Svar på kommunens foreløpige svar på søknad om tillatelse – 71/74-Øyaveien 44, 7168 LYSØYSUNDET; deres ref 17910/202071/74/HANSUR

Det vises til kommunens foreløpige svar dat. 30.07.2020 på søknad om bruksendring.

Snitt av vegg

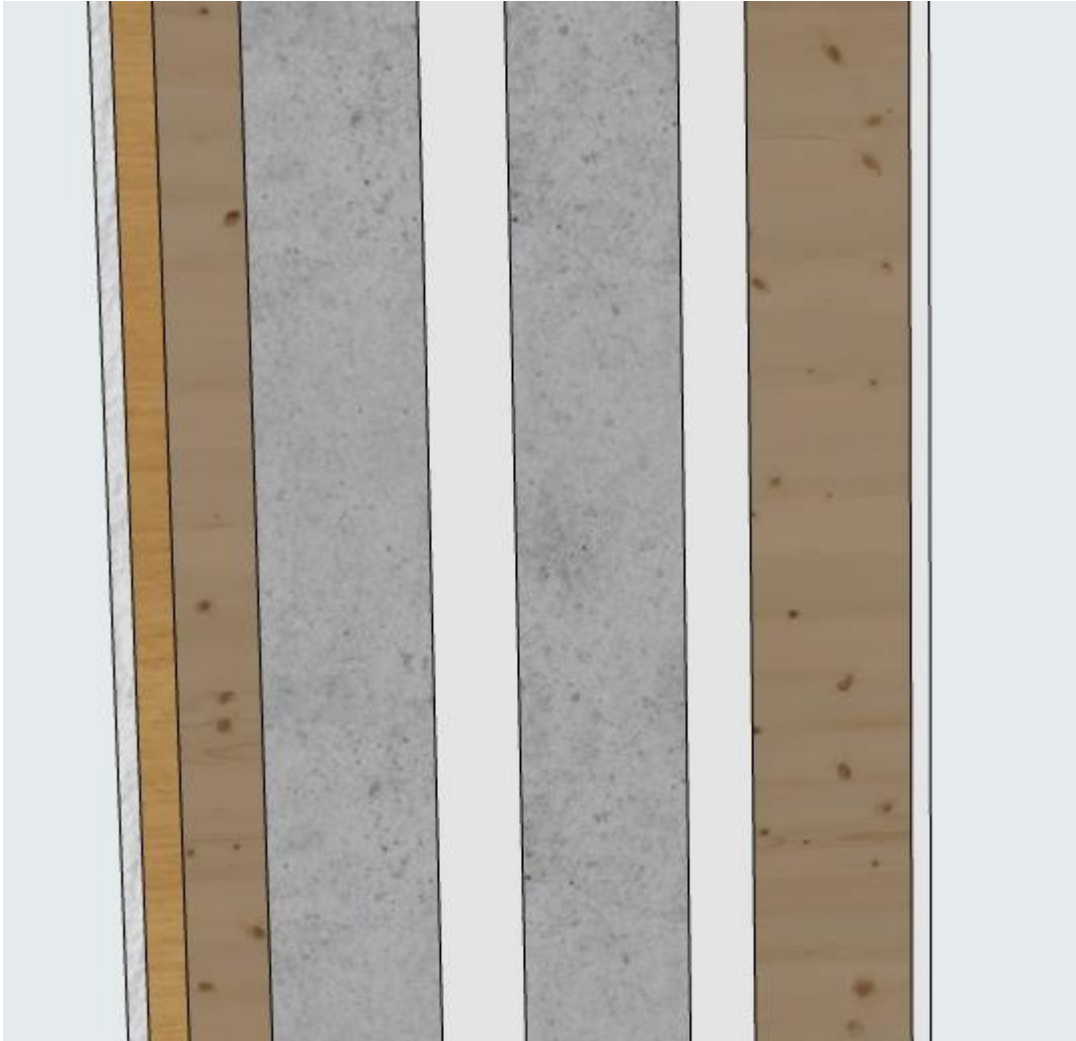
Når det gjelder energikrav skal yttervegg bygges opp/etterisolere på følgende måte i følge Kystbygg:

Detalj på oppbygging yttervegg i sokkelen.

Utenfra og inn:

1. Steni plate
 2. 23x48 lekt for feste til Steni
 3. 48x48 lekt med 5cm Styrofoam for utvendig isolering av mur
 4. 100mm mur
 5. luftespalte mellom murer
 6. 100mm mur
 7. luftespalte mellom mur og treverk
 8. Vindsperreduk med 48x98 stenderverk, isolert med Glava proff 34
 9. Dampsperre med MDF panel innvendig.
- Total dybde på yttervegg er ca. 500mm"

Med dette mener ansvarlig foretak at energikravene skal være oppfylt.
